地図情報表示装置 NMS-01S
最新ソフトウェア Ver. 2.0 リリースのお知らせ

地図情報表示装置 型式：NMS-01S 系列

機能追加に伴うソフトウェアのバージョンアップ

7. イメージ

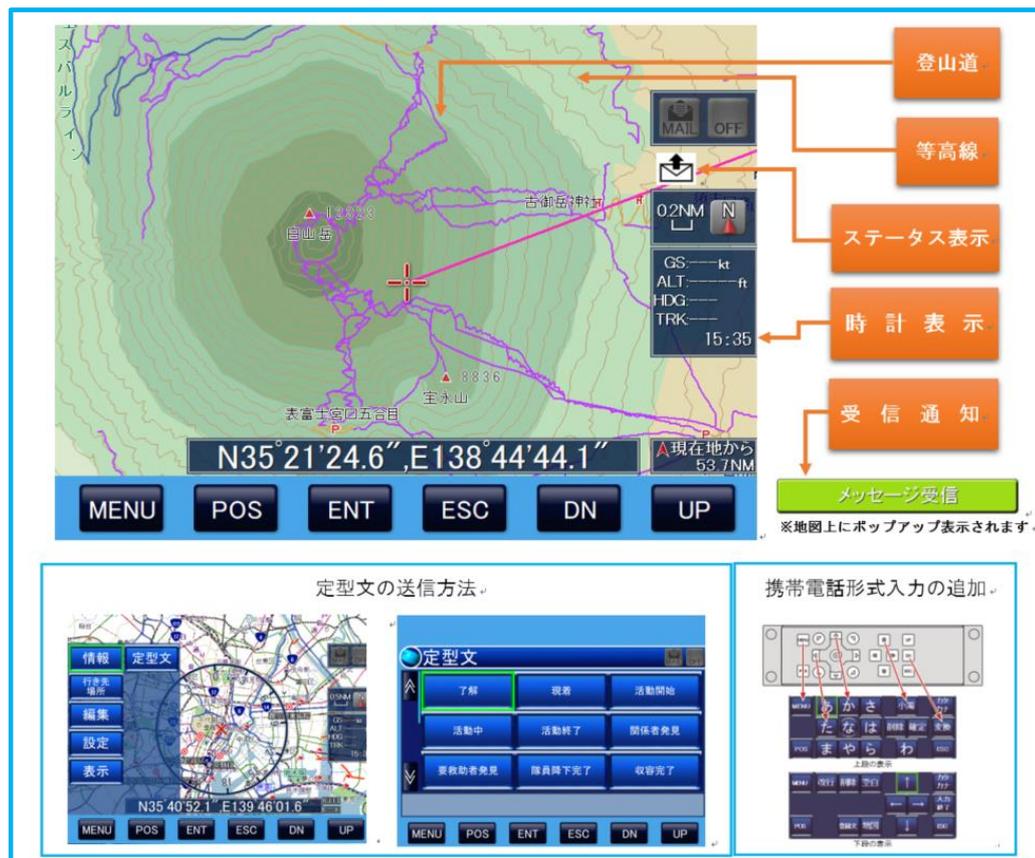
1) 登山道表示機能

捜索救難活動等で山岳地帯を目視で捜索される場合、登山道が樹木に覆われ目視できないことがあります。弊社では登山道の目安として国土地理院が発行する「3m 未満道路」を NMS-01S に追加しました。それにより登山道の捜索がより容易になります。

2) 等高線表示機能

山岳救助において、ヘリから降下する隊員の安全確保及び要救助者の安全な収容のため、救助地点の地形把握は非常に重要な情報となります。新しい Ver. 2.0 では標高 50m 毎に等高線を表示させることにより現場の傾斜を把握できるようになりました。
